改善箇所説明図

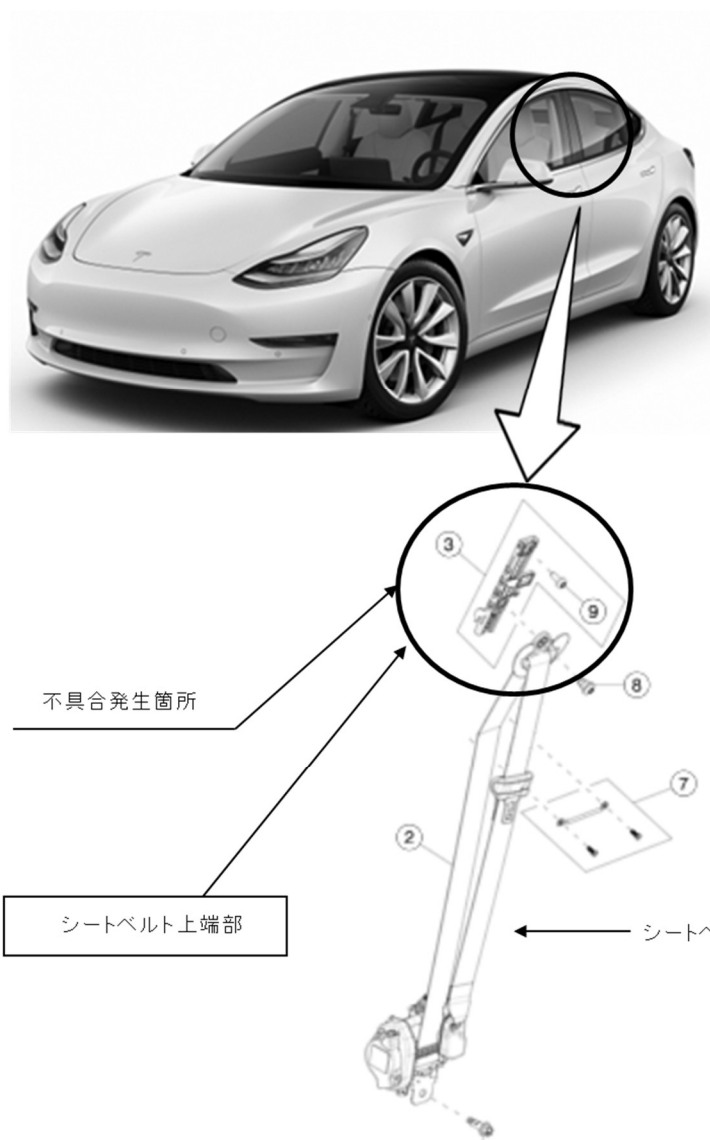
運転席及び助手席のシートベルトにおいて、シートベルト上端部の締め付け作業が不適切なため、締め付けトルクが不足しているものがある。そのため、衝突時の衝撃により当該部のボルトが緩み、最悪の場合、設計された角度でシートベルトが機能しないことで適切に拘束できないため、乗員が負傷するおそれがある。

該当する車両のシートベルト取付部の検査を行い、不具合が発見された際に修理を行う。

識別：運転者席側ドア開口部のドアロックストライカー付近に、ステッカー（外-3232）を貼付する。
